**AVIS RELATIF A LA PROTECTION
CONTRE LES EVENTUELS EFFETS NOCIFS ET NUISANCES
PROVOQUES PAR LES RAYONNEMENTS NON IONISANTS
GENERES PAR DES ANTENNES EMETTRICES STATIONNAIRES**

Commune : BINCHE - Exploitant : PROXIMUS

Référence exploitant : 64BMJ_00

Rapport n° 2008 / 2023

Figure 1 : Vue en plan des lieux de séjour et des points de contrôle

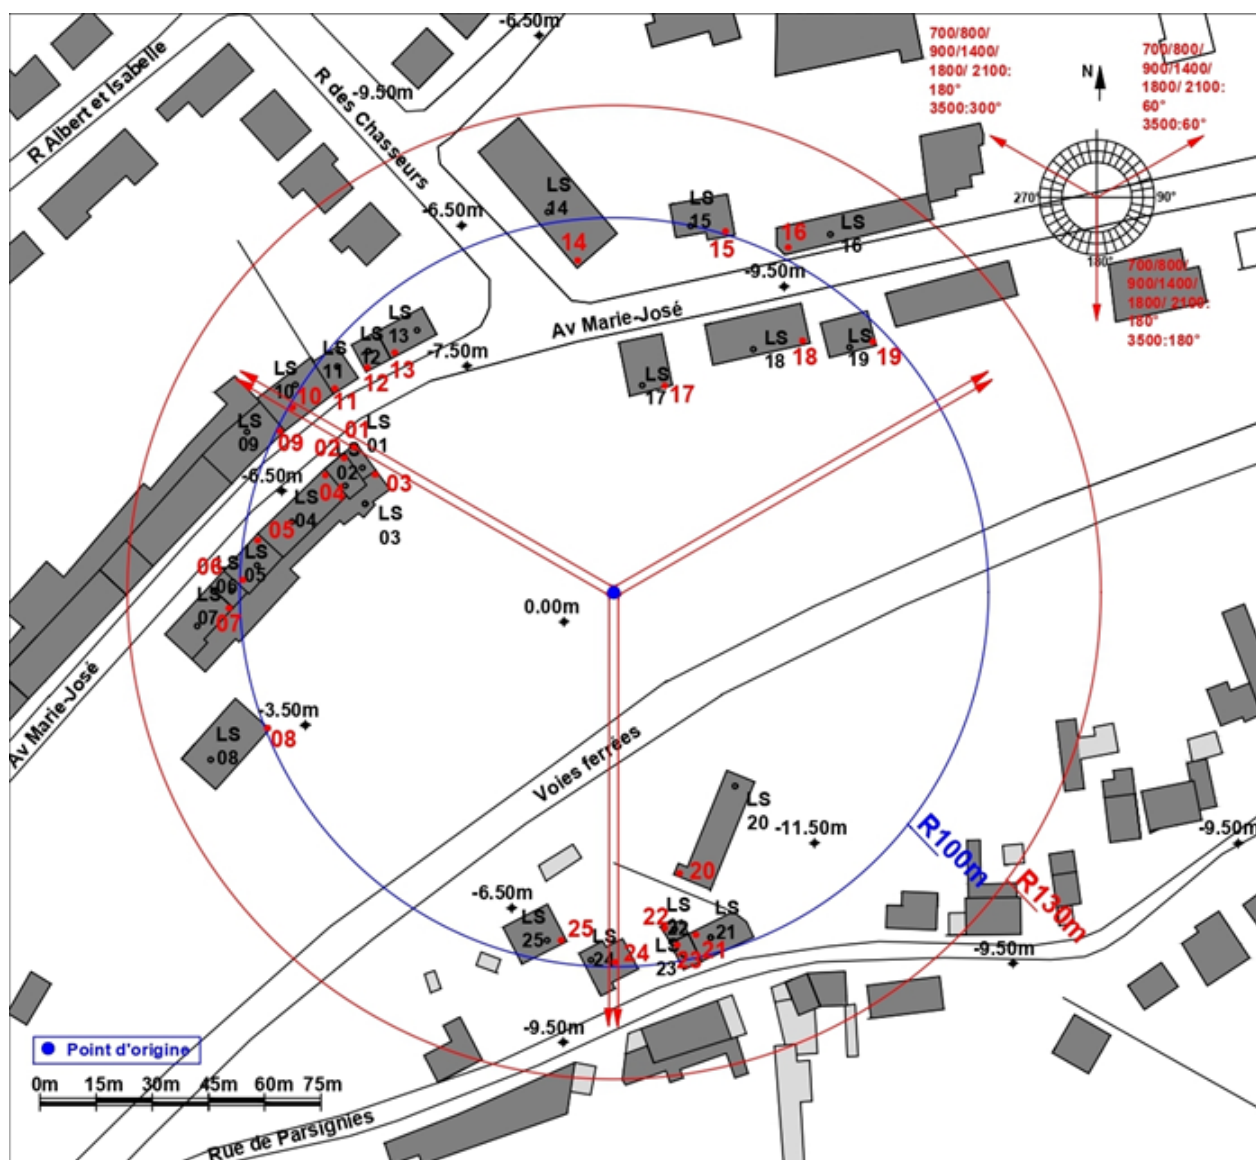
- le numéro du point de contrôle repris sur un des plans de la figure 1;
- le numéro du LS dans lequel se trouve le point de contrôle de la 1^{ère} colonne ;
- l'atténuation d'obstacle prise en compte pour le calcul de l'indice d'exposition dans le LS ;
- le résultat du calcul de l'indice d'exposition.

N° point de contrôle	LS	Atténuation (dB)	Indice d'exposition relatif à la limite par installation IE_i
7	LS07	3,0	0,040
6	LS06	3,0	0,036
11	LS11	3,0	0,035
5	LS05	3,0	0,032
8	LS08	3,0	0,021
10	LS10	3,0	0,018
9	LS09	3,0	0,018
1	LS01	3,0	0,014
2	LS02	3,0	0,014
4	LS04	3,0	0,013
25	LS25	3,0	0,011
12	LS12	3,0	0,010
23	LS23	3,0	0,009
21	LS21	3,0	0,009
22	LS22	3,0	0,009
13	LS13	3,0	0,009
24	LS24	3,0	0,009
19	LS19	3,0	0,009
14	LS14	3,0	0,008
18	LS18	3,0	0,008
3	LS03	3,0	0,008
20	LS20	3,0	0,006
16	LS16	3,0	0,006
17	LS17	3,0	0,004
15	LS15	3,0	0,004

En ce qui concerne les antennes de l'installation mentionnées dans le tableau 1, la distance maximale à laquelle la limite pourrait être atteinte, à l'extérieur, est égale à 79,3 m. S'il n'y a pas de LS à une distance inférieure, les antennes respectent forcément la limite d'immission.

Dans le cas des LS situés à l'intérieur des bâtiments, une atténuation d'obstacle est prise en compte et il en résulte que la distance maximale à laquelle la limite pourrait être atteinte se réduit à 56,1 m.

Figure 2 : Vue en plan des installations d'antennes dans un rayon de 300 mètres autour de l'installation faisant l'objet de la demande d'avis

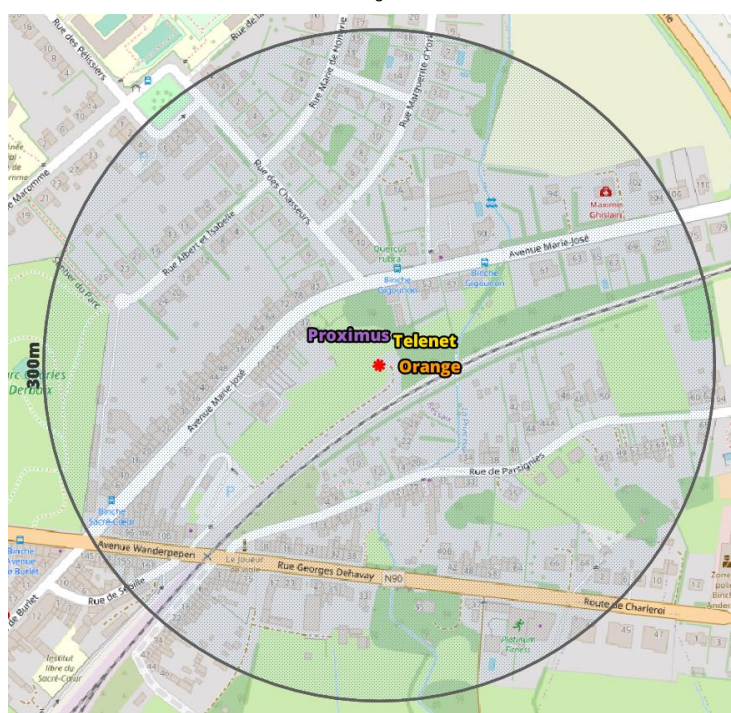
Le plan en projection verticale de la figure 2 indique la localisation des antennes actives éventuelles visées par le décret et situées dans un rayon de 300 mètres autour de l'installation référencée dans le paragraphe 2. Les données de localisation de ces antennes et les avis correspondant sont accessibles via le cadastre en ligne des antennes émettrices stationnaires⁶.

Compte tenu du nombre d'installations localisées dans la figure 2, il apparaît que l'intensité du rayonnement électromagnétique généré, dans les lieux de séjour situés à proximité de l'installation référencée dans le paragraphe 2, par l'ensemble des antennes émettrices stationnaires de l'ensemble des exploitants du même site d'antennes émettrices stationnaires respecte la limite fixée à l'article 4, § 2 du décret.
